改善箇所説明図

代表型式：カトウ JDS-KRC005

詳細図

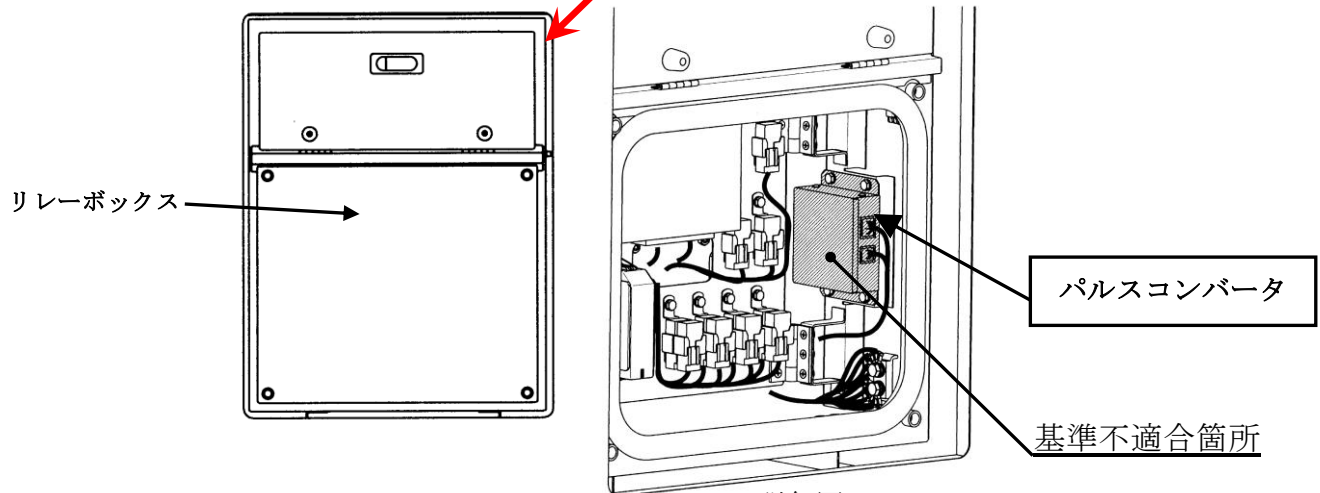
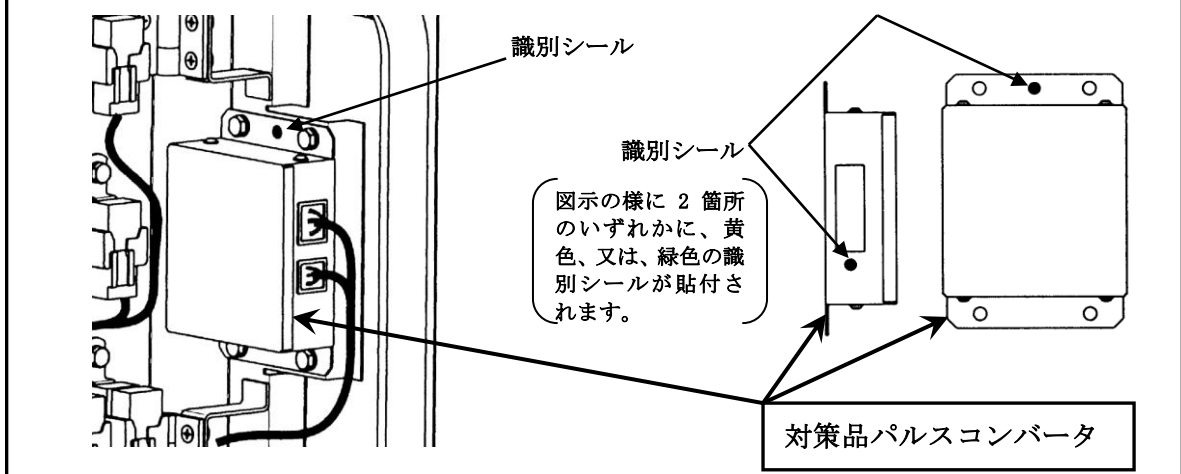
車速信号を変換して車速を表示させるパルスコンバータにおいて、内部素子の電圧変化に対する対応能力が不十分なため、当該素子が焼損し、速度表示できなくなるおそれがある。

全車両、パルスコンバータを確認し、サージ対応を施した対策品の識別シールがない場合、対策品のパルスコンバータと交換する。

識別：改善措置作業完了車には、識別シールを貼付した対策品に交換し、識別する。
